DIN 7991

Senkschrauben mit Innensechsrund (TX)

(austauschbar mit **ISO10642TX offen**)

DIN 7991 Senkschrauben mit Innensechsrund (TX)

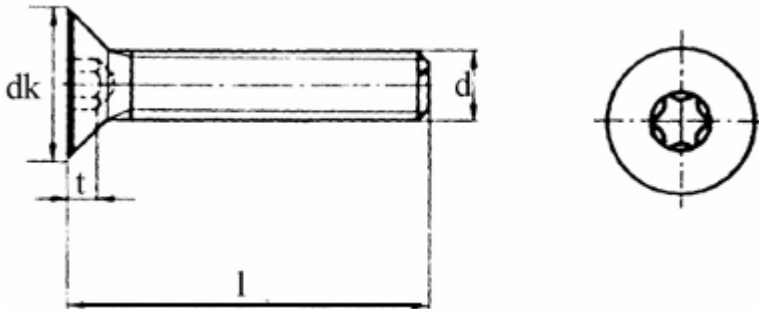
DIN	Durchmesser DIN	Hinweistext DIN	Änderungstext	ISO	Durchmesser ISO	Hinweistext ISO
DIN 7991TX	3	k=1,7; dk=6; b=12	Kopfhöhen (k), Kopfdurchmesser (dk) und Gewindelängen (b) geändert	ISO 10642TX offen	3	k=1,86; dk=6,72; b=18
DIN 7991TX	4	k=2,3; dk=8; b=14	Kopfhöhen (k), Kopfdurchmesser (dk) und Gewindelängen (b) geändert	ISO 10642TX offen	4	k=2,48; dk=8,96; b=20
DIN 7991TX	5	k=2,8; dk=10; b=16	Kopfhöhen (k), Kopfdurchmesser (dk) und Gewindelängen (b) geändert	ISO 10642TX offen	5	k=3,1; dk=10,2; b=22
DIN 7991TX	6	k=3,3; dk=12; b=18	Kopfhöhen (k), Kopfdurchmesser (dk) und Gewindelängen (b) geändert	ISO 10642TX offen	6	k=3,72; dk=13,44; b=24
DIN 7991TX	8	k=4,4; dk=16; b=22	Kopfhöhen (k), Kopfdurchmesser (dk) und Gewindelängen (b) geändert	ISO 10642TX offen	8	k=4,96; dk=17,92; b=28
DIN 7991TX	10	k=5,5; dk=20; b=26	Kopfhöhen (k), Kopfdurchmesser (dk) und Gewindelängen (b) geändert	ISO 10642TX offen	10	k=6,2; dk=22,4; b=32

DIN 7991TX	12	k=6,5; dk=24; b=30	Kopfhöhen (k), Kopfdurchmesser (dk) und Gewindelängen (b) geändert	ISO 10642TX offen	12	k=7,44; dk=26,8; b=36
DIN 7991TX	14	k=7; dk=27; b=34	Kopfhöhen (k), Kopfdurchmesser (dk) und Gewindelängen (b) geändert	ISO 10642TX offen	14	k=8,4; dk=30,88; b=40
DIN 7991TX	16	k=7,5; dk=30; b=38	Kopfhöhen (k), Kopfdurchmesser (dk) und Gewindelängen (b) geändert	ISO 10642TX offen	16	k=8,8; dk=33,6; b=44
DIN 7991TX	20	k=8,5; dk=36; b=46	Kopfhöhen (k), Kopfdurchmesser (dk) und Gewindelängen (b) geändert	ISO 10642TX offen	20	k=10,16; dk=40,32; b=52
DIN 7991TX	22	k=13,1; dk=36; b=50	Kopfhöhen (k), Kopfdurchmesser (dk) und Gewindelängen (b) geändert	ISO 10642TX offen	22	Abmessung M 22 entfällt in der ISO- Norm
DIN 7991TX	24	k=14; dk=39; b=54	Kopfhöhen (k), Kopfdurchmesser (dk) und Gewindelängen (b) geändert	ISO 10642TX offen	24	Abmessung M 24 entfällt in der ISO- Norm
